**Nasjonalparkstyret
for Reinheimen**

Trollstigen Ivo - dispensasjon - etablering av fiskesperre i utløpselva ved Slettvikvatnet - Øvstestøl sæterlag

Saksframlegg

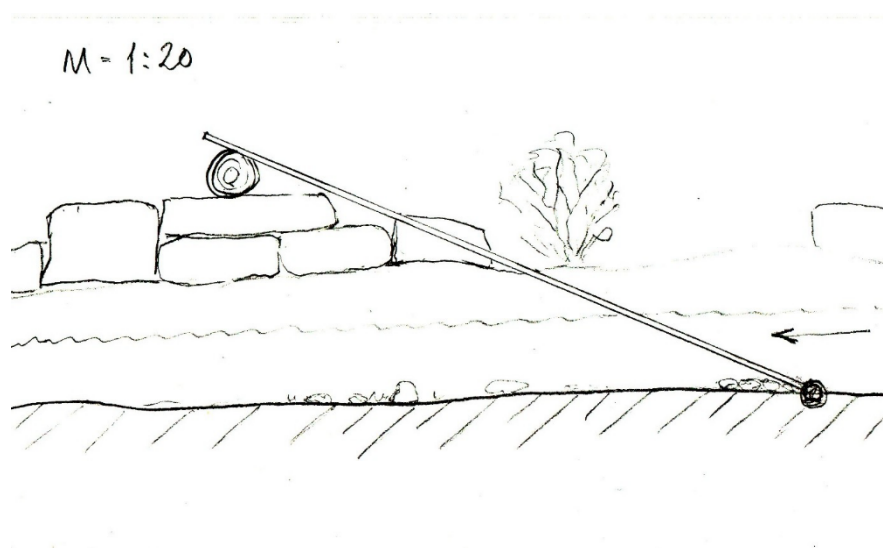
Utdrag frå NVEs uttale sendt 19.05: *I utløpet av Slettvikvatnet, der den planlagde fiskesperra er skissert, har vatnet ein potensiell vasstandsstigning på 3,52meter. I søknaden står det at fiskesperra vil heva vasstanden i vatnet noko. Er det gjort ei vurdering av den faktiske verknaden på vasstanden? Er vassdraget plaga med isgang på vinteren, som vil kunne påverke fiskesperra? Vi kan ikkje sjå at ev. verknad på flaumtilhøva opp- og nedstraums er vurdert. Utforming og vurdering av effekt ligg til tiltakshavar, både etter plan- og bygningslova (byggherreforskrifta) og vassressurslova §5. Tiltaket framstår som eit tiltak retta mot fiskaren, og ikkje fisken. Valet av fiskesperre framfor garnfiske baserer seg på mengda tid og ressursar som vil vere naudsynt for å oppnå ynskja resultat.*

NVE stiller seg likevel skeptisk til behovet for eit slikt tiltak, og effekten av det. Om kommunen vil tillate ein slik type tiltak etter plan- og bygningslova, bør tiltaket vurderast med omsyn til effekt på flaumtilhøva både rundt vatnet og nedstraums. NVE stiller spørsmål om eit ev. løyve etter lakse- og innlandsfiskeleva til å gjennomføre eit slikt tiltak vil kunne føre til fleire liknande søknadar i ettertid – dette bør fylkeskommunen vurdere nærmare. NVE kan ikkje prioritere synfaring 10. juni.

Utdrag frå e-post frå Håkon Slutaas (Møre og Romsdal Fylkeskommune): *Overbefolka fiskevatn er eit vanleg problem i fiskevatn i Møre og Romsdal, med småfallen fisk med dårleg kvalitet på kjøttet og parasitter, med dalende interesse for sike som resultat. Det har lenge vært ønske frå fylkeskommunen med meir fokus på korleis vi kan forbetre kvaliteten på fiskevatna. Forvaltinga har ofte peika på utfisking med garn og ruser, og sperring av gytebekker med ruser for å få ned rekrutteringa i slike vatn. På mange måter er dette tiltaket i tråd med disse anbefalingane. Her er det likevel snakk om ei meir permanent stenging av utløpselva, som NVE peiker på kan gi presedens. Tiltaket kan likevel lett fjernast og har ei godt fagleg forarbeid og god fagleg forankring, det er i tilknyting veg. Samtidig kan gi nyttig erfaring, som kan overførast til bruk av ruser til å sperre gyteelver i andre vatn. Det er derfor viktig at fylkeskommunen haldas oppdatert på utviklinga av fiskebestandane.*

Fylkeskommunen er derfor positiv til å gi løyve. Dette fordi det er positivt å auke fiskevkaliteten, dette er ei vanleg utfordring i Møre og Romsdal. Prosjektet vil gi verdifull efaring, samtidig som prosjektet er godt fagleg forankra, vatnet er nært vei og tiltaket kan lett reverserast.

Prosjektet bør evaluereast etter tre år, å gi løyve for sperringa tinn til tre år i førte omgang vil være aktuelt.

- Løyvet er gyldig til 31.12.2023.
- Fiskesperra skal ligge på ein kraftig trestolpe av ubehandla trevirke, ikkje høgare enn 1,2 m over elvebotn. Stolpen skal ligge på ein mur av naturstein og forankringa med vaier må sikre at ikkje fiskesperra blir teken i flom jmf. søknaden.

- Stein til forankring kan takast frå parkeringsplassen ved Slettvikane.
- Ferdig prosjektert tekning av fiskesperra skal sendast og godkjennast av nasjonalparkforvalter før oppsetting.
